DETERMINAZIONE DEL DIRIGENTE SERVIZIO VIA/VINCA 12 settembre 2025, n. 393

[ID VIP 14098] - Parco eolico denominato "LA SALENTINA", costituito da 7 aerogeneratori di potenza unitaria pari a 6,2 MW, per una potenza complessiva di 43,4 MW, oltre ad un impianto di accumulo pari a 9 MW, da realizzarsi nei Comuni di Campi Salentina (LE), Novoli (LE) E Carmiano (LE), incluse le relative opere di connessione alla RTN che interessano anche i Comuni di Salice Salentino (LE), Veglie (LE), Guagnano (LE), San Donaci (BR) e Cellino San Marco (BR).

Istanza per il rilascio del Provvedimento di VIA statale ex art. 23 del D.lgs. n. 152/2006 e ss.mm.ii.

Relazione tecnica a supporto dell'istruttoria sul progetto

Figura 3 – Verifica di coerenza del progetto rispetto alle aree idonee di cui al D.Lgs. 199/2021 – fascia di rispetto dei beni sottoposti a tutela ai sensi della parte seconda del D.Lgs. 42/2004 (3 Km per impianti eolici) – Vincolo Architettonico (ARK0381); la linea nera indica i confini comunali

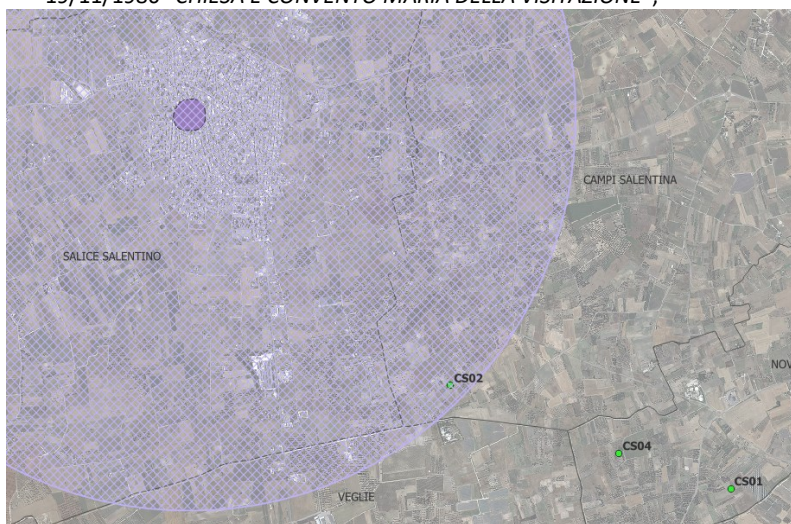
- l'aerogeneratore **CS02**, situato nel Comune di Campi Salentina ricade nella fascia di rispetto dei Vincoli Architettonici:
 - (**ARK0345**) istituito ai sensi della Legge 1089 il 31/01/1981 "CONVENTO E CHIESA DEI FRANCESCANI";
 - (**ARK0681**) istituito ai sensi della Legge 1089 il 31/01/1981 "CRIPTA DELLA FAVANA";

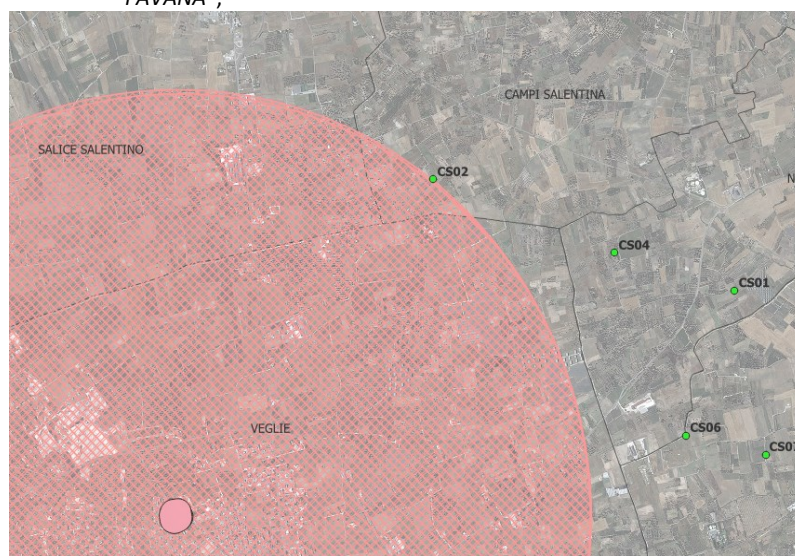
- l'aerogeneratore **CS02**, situato nel Comune di Campi Salentina, ricade nella fascia di rispetto del Vincolo Architettonico (**ARK0358**) istituito ai sensi della Legge 1089 il 27/11/1999 "EX PROPRIETA' DEL BALZO";

Figura 9 - Area Buffer 10 Km (Fonte: Elaborato "Analisi degli impatti cumulativi e della visibilità - AD33F88-DocumentazioneSpecialistica-SIA20_signed.pdf" – Figura 3-1. Impianti FER nell'area contermina– pag.11)

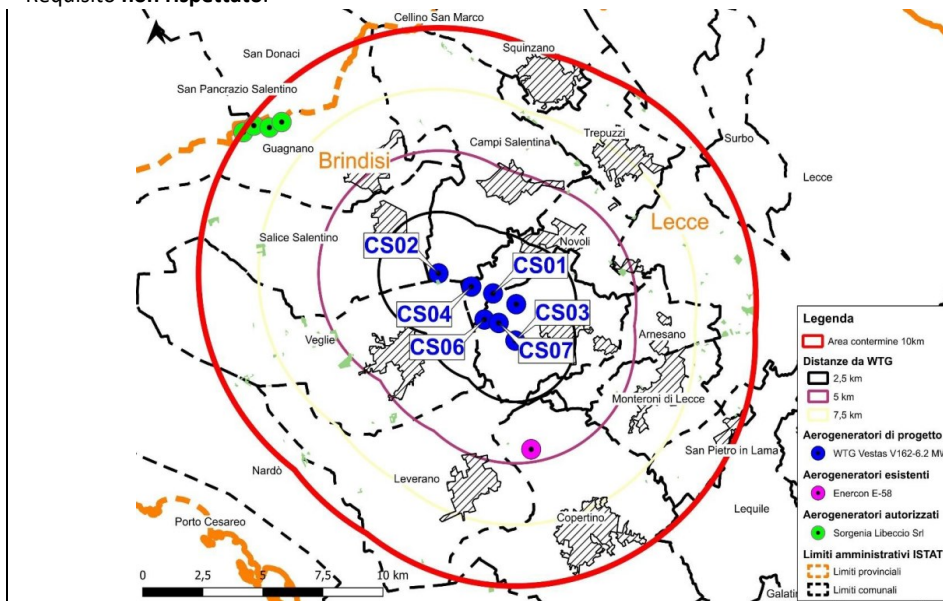
Il raggio di analisi è $50 \times 200\text{m} = 10.000\text{ metri} = 10\text{ Km}$ e comprende 20 comuni. Il parametro risulta non rispettato poiché nel raggio di 10 Km sono presenti impianti esistenti, impianti autorizzati ed impianti in corso di autorizzazione.

Requisito **non rispettato**.

Figura 10 - (Fonte: Elaborato "Analisi degli impatti cumulativi e della visibilità - AD33F88-DocumentazioneSpecialistica-SIA20_signed.pdf" – Figura 2-2. Posizionamento degli aerogeneratori con ellissi 3D-5D – pag.9; - Figura 4-1. Rosa dei venti– pag.13)

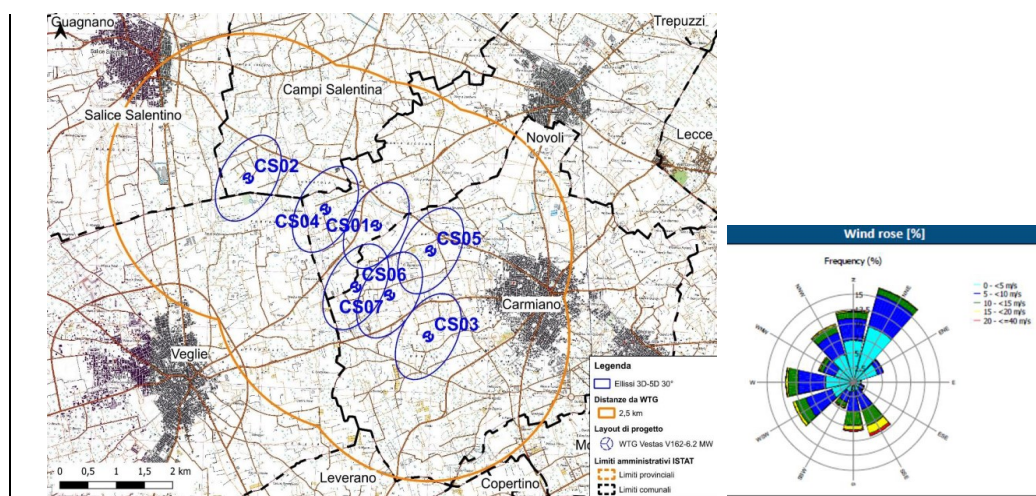
In merito, il proponente dichiara che tra gli aerogeneratori è stata garantita una distanza minima di 3D (486 m) e 5D (810 m), rispettivamente nella direzione ortogonale e nella direzione parallela a quella prevalente del vento. Da un confronto con la Rosa dei venti presente nell'elaborato, si rileva però che il proponente ha invertito le dimensioni corrette dei diametri rispetto ai venti prevalenti. La valutazione, con ellissi ruotate, fa emergere il non rispetto del requisito. Requisito **non rispettato**.

Figura 11 - (Fonte: Elaborato "Individuazione dei Ricettori - AD33F88_ElaboratoGrafico_SIA07_signed.pdf")

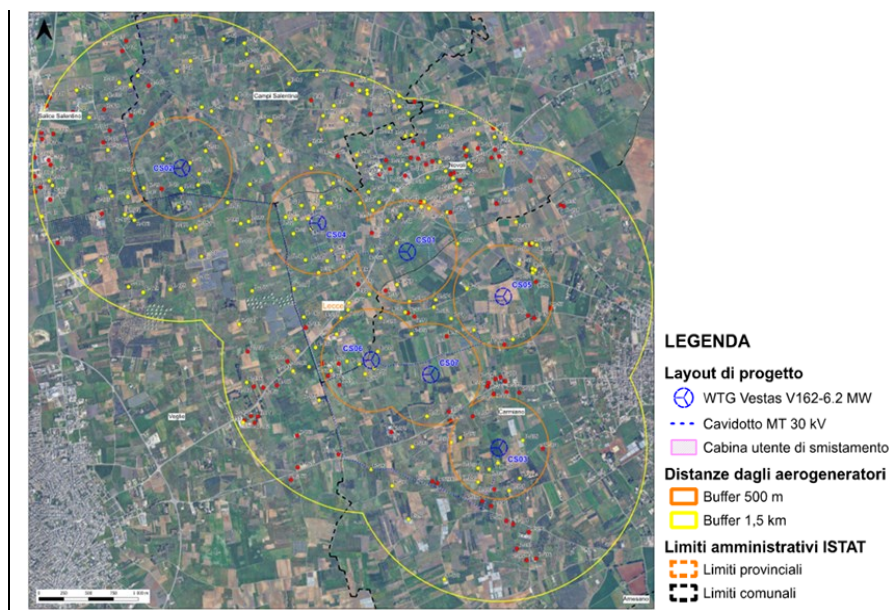
A tal riguardo si rileva che il calcolo riferito al frammento di 5 m (inteso come raggio di pericolo), è stato effettuato con un coefficiente di rallentamento del moto dovuto all'attrito fluidodinamico dell'aria. Tale approccio non è cautelativo in termini di sicurezza, infatti, se non si considerassero rallentamenti di attrito, il raggio di pericolo sarebbe più esteso.

Requisito **non verificato** ai fini della sicurezza da incidenti.
